**CCR-VIA -- COMITATO DI COORDINAMENTO REGIONALE PER LA
VALUTAZIONE D'IMPATTO AMBIENTALE**

Giudizio n° 3768 del 03/11/2022

Oggetto: Prosecuzione dell'attività con inserimento di nuove tipologie ed incremento di potenzialità di recupero rifiuti non pericolosi, in quantità superiore a 10 tonn/giorno [R5]

Tipo procedimento: Verifica di Assoggettabilità a VIA ai sensi dell'art. 19 del D.Lgs. 152/06 e ss.mm.ii.

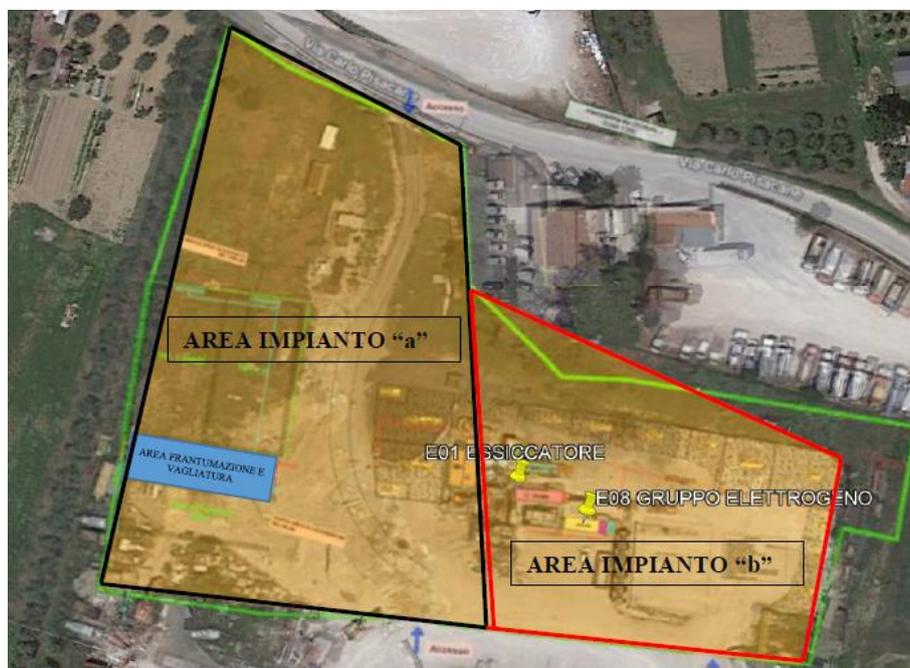
Considerato che lo studio previsionale di impatto sulla qualità dell'aria risulta carente per i seguenti aspetti:

- a. Risoluzione del modello adeguata alla prossimità dei ricettori;
- b. Emissione continua per effetto trascinarsi eolico da sorgenti diffuse;
- c. Limiti di emissione coerenti con la realtà impiantistica.

1. Aggiornare lo studio previsionale di impatto sulla qualità dell'aria;
2. Aggiornare lo studio previsionale di impatto acustico;
3. Aggiornare la relazione geologica con le stratigrafie di tutti i sondaggi effettuati nell'aprile 2022, riportando la ricostruzione del modello geologico e idrogeologico del sito attraverso almeno due sezioni geologiche, una orientata N-S e una orientata E-W, con riportata l'ubicazione dei sondaggi geognostici nuovi e pregressi e la ricostruzione della superficie piezometrica;
4. Dare evidenza che l'impianto sia provvisto di "idonea recinzione", come previsto dal DM 05/02/98, Allegato 5 punto 2 lettera c;
5. Approfondire le alternative di progetto, ed i relativi impatti potenziali, all'utilizzo delle acque di prima pioggia depurate per la mitigazione delle polveri.

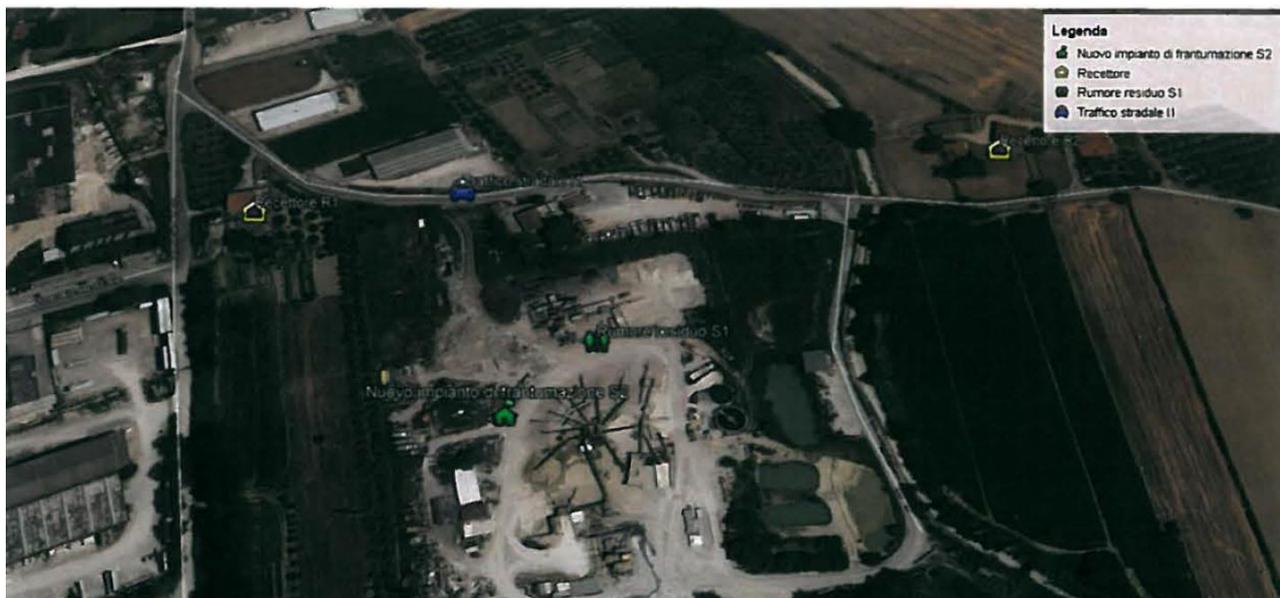
Confermate, pertanto, le criticità evidenziate nel Giudizio CCR-VIA n. 3403 del 04/05/2021 in merito agli aspetti acustici: *"La modifica può avere impatti sulle emissioni acustiche, ma la documentazione non consente di valutarne l'entità, in quanto la misura fonometrica effettuata ai fini della verifica del criterio differenziale è poco significativa (durata rilievi di 6 min), considerata la complessità delle sorgenti emmissive presenti. Inoltre continua a risultare non chiaro il riferimento ai "punti analoghi" riportato nel documento, considerato che sono indicati i recettori R1 e R2 e non i punti di misura scelti con il criterio del "punto analogo"";*

Rilevato che nella citata relazione previsionale di impatto acustico, per sua stessa natura caratterizzata da incertezza, viene verificato il rispetto del criterio differenziale, ma con valori prossimi (4,6 dB) al limite di 5 dB valido in periodo diurno e che necessita di essere integrato nel modo seguente:

- a. caratterizzare il clima acustico ante e post operam, descrivendo le sorgenti che vi contribuiscono, le loro distanze dai recettori e dai punti di misura, la durata; i rilievi devono essere rappresentativi nel tempo e nello spazio della condizione più cautelativa (minore impatto ante operam, maggiore impatto post operam);
- b. nel caso di ricorso al criterio del "punto analogo" per l'effettuazione delle misure, devono essere riportate su planimetria leggibile le posizioni dei punti di misura scelti oltre che dei recettori e devono essere chiarite le motivazioni di tale scelta ("analogia" con i recettori);
- c. per ogni rilievo devono essere allegati i Rapporti di Prova da cui si evincano orario e durata;
